**Nota beantwoording zienswijzen en reacties overlegpartners inclusief  
Staat van wijzigingen**

**Ontwerpbestemmingsplan 'Oude Veerseweg Zonnepark, Middelburg'**

**Figuur:** ligging waterleiding in plangebied Zonnepark (Bron: Evides, augustus 2022)  
Blauwe lijn is de waterleiding.

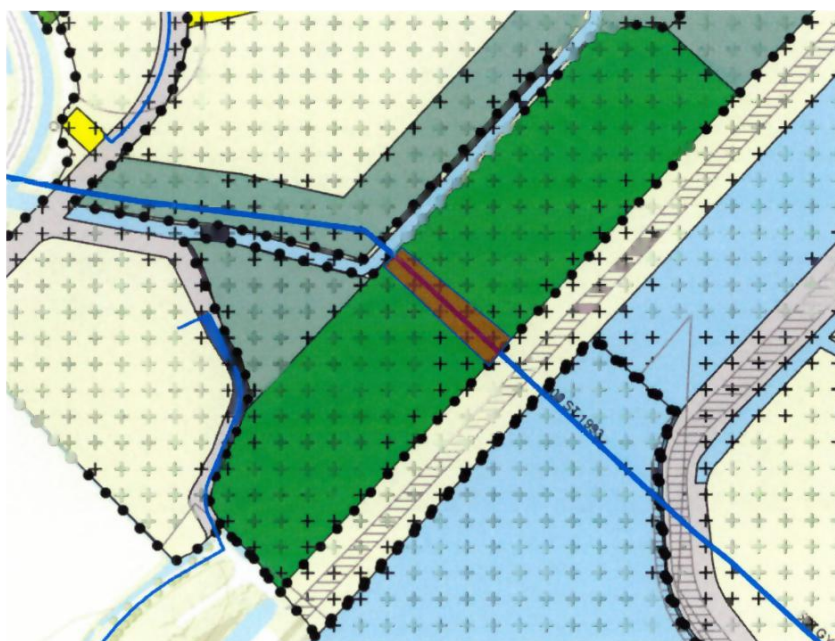
Er is een vitale drinkwatertransportleiding gelegen binnen het plangebied met een diameter van 500mm. In de figuur hieronder is de ligging van de leiding door Evides aangegeven:

Deze waterleiding is voorzien van een zakelijk recht van opstal, wat inhoudt dat binnen de belemmerde strook van 6 meter strikte voorwaarden gelden. De leiding is niet in het bestemmingsplan opgenomen. Concreet zijn obstakels binnen de belemmerde strook in beginsel niet toegestaan en ook ophogingen zijn niet toegestaan.

In de toelichting van het plan staat vermeldt dat binnen het plangebied geen planologisch relevante kabels of leidingen gelegen zijn. Volgens Evides is dat onjuist. Gezien de vitale functie van bovengenoemde waterleiding is deze leiding een planologisch relevante leiding. Evides verzoekt ons dan ook om de dubbelbestemming voor de leiding op te nemen met bijbehorende bestemmingsregels. Jaar aanleg van de waterleiding is 1993.

Samengevat ligt er een planologisch relevante waterleiding die momenteel niet is opgenomen in het bestemmingsplan. We komen samen tot de conclusie dat het logisch is deze op te nemen in verbeelding, regels en toelichting. Zowel met Evides als intern binnen de gemeente hebben we afgestemd dat er in het bestemmingsplan een strook wordt opgenomen van 10 meter breed; 2 \* 5 meter vanuit het hart van de buisleiding. Dit is meer dan Evides in eerste instantie voorstelt, maar dit is aansluitend op eerdere regelingen binnen onze gemeente en de minimale ruimte om er met materieel te komen en te onderhouden.

- Op de verbeelding zal de leiding en de belemmeringenstrook worden opgenomen als dubbelbestemming 'Leiding-Leidingstrook'.
- In de regels zal een dubbelbestemming 'Leiding-Leidingstrook' worden opgenomen.
- In de toelichting onder paragraaf 4.7 'Kabels en leidingen' wordt een passage opgenomen over deze planologisch relevante waterleiding en de specifieke eigenschappen en relevantie ervan.

Op de verbeelding is de aanwezige buisleiding nog niet opgenomen. Op de verbeelding zal de leiding en de daarbij behorende belemmeringenstrook (aan beide zijden 5 meter vanuit het hart van de leiding) worden opgenomen met een dubbelbestemming 'Leiding – Leidingstrook'.
